Sicherheitsaudit

Protokoll - Ortsbegehung Pfaffengrund - Albert-Schweitzer-Schule - 19. März 2018

Das Dokument enthält Vorschläge, die im Rahmen des Sicherheitsaudits bei der Ortsbegehung im Stadtteil Pfaffengrund protokolliert wurden. Diese Vorschläge werden von der Abteilung Recht und Verwaltung des Amtes für Verkehrsmanagement geprüft und abgewogen.

Obere Rödt

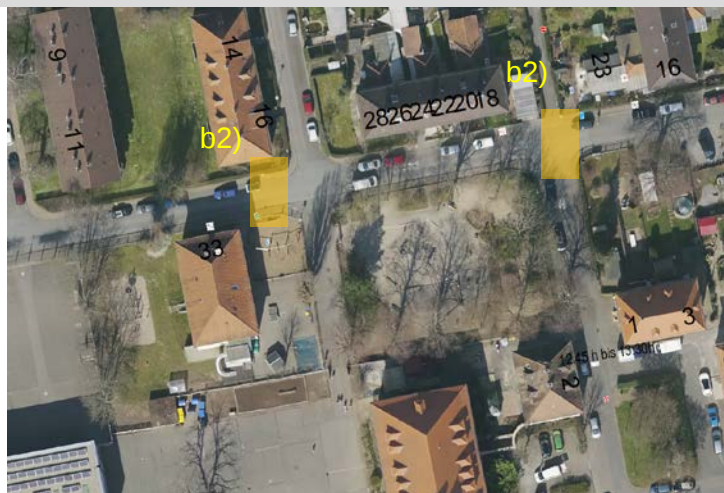
Nummer:	8-007
Verortung:	Obere Rödt # Schulplatz
Problembeschreibung:	a) 325-VZ ist demoliert b) Vor 325-VZ wird geparkt
Vorschlag:	a) VZ erneuern b) Sperrfläche vor dem VZ auftragen
Anmerkung:
